Granskningsutlåtande

Detaljplan för Norr 1:25 m.fl.

Dokumenttitel:	Granskningsutlåtande, detaljplan för Norr 1:25 m fl
Diarienummer Nova:	P2021-01
Diarienummer MSN:	19–2021
Skapad:	2026-09-16
Senast reviderad:	2026-09-16
Antal sidor:	17

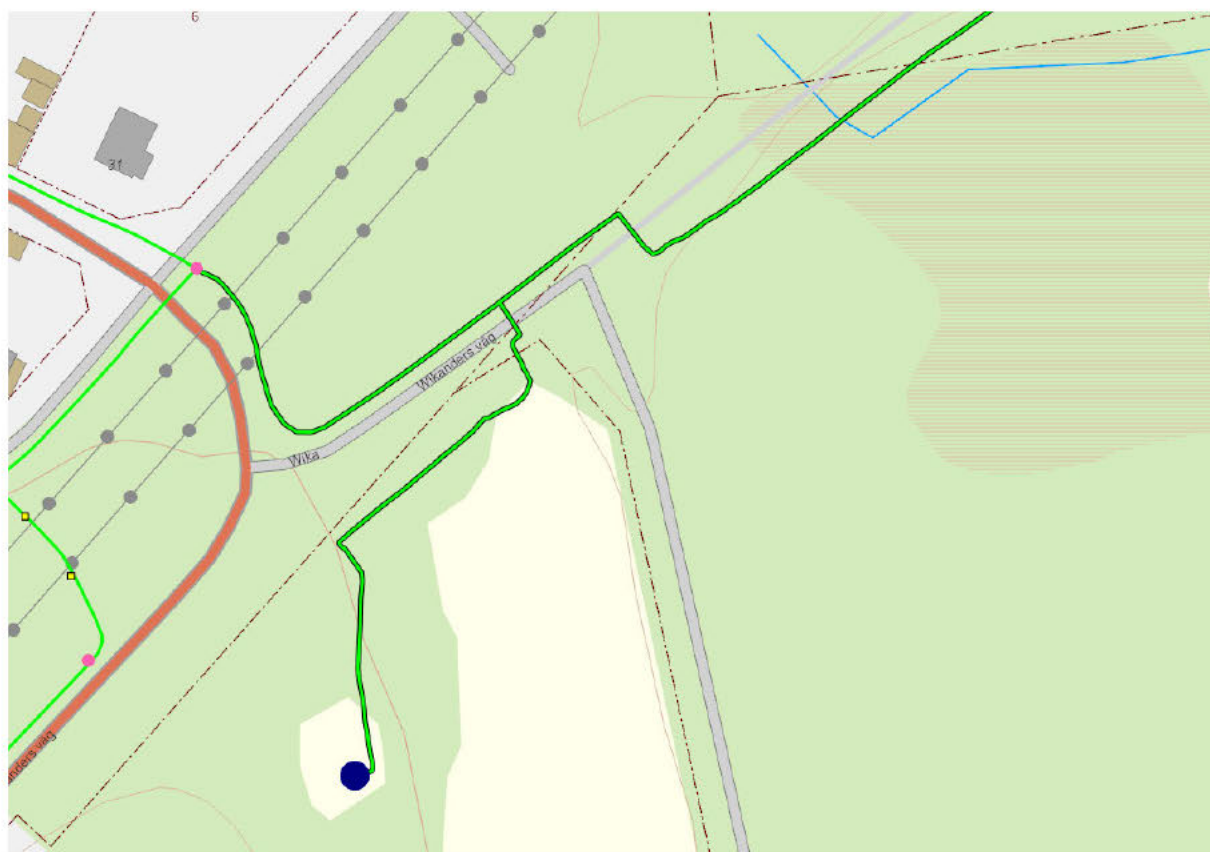
När jag nu tittar i vår karta inses vi ha ledningar längs Wikanders väg som möjligen hamnar inom det som är ren kvartersmark J/E.

Uppfattar jag det rätt så är det Jämtkraft som äger 1:25 och vi har ju ett bra samarbete så jag oroar mig egentligen inte, men dumt om det skapas en detaljplan där alla förutsättningar inte är berörda.

Samhällsbyggnad noterar informationen om befintliga ledningar. Vid fortsatt projektering och genomförande ska hänsyn tas till befintliga ledningar och samordning ske med berörda ledningsägare. Eventuell flytt av ledningar som föranleds av exploateringen bekostas av exploatören, i enlighet med vad som framgår av planbeskrivningens genomförandeavsnitt.
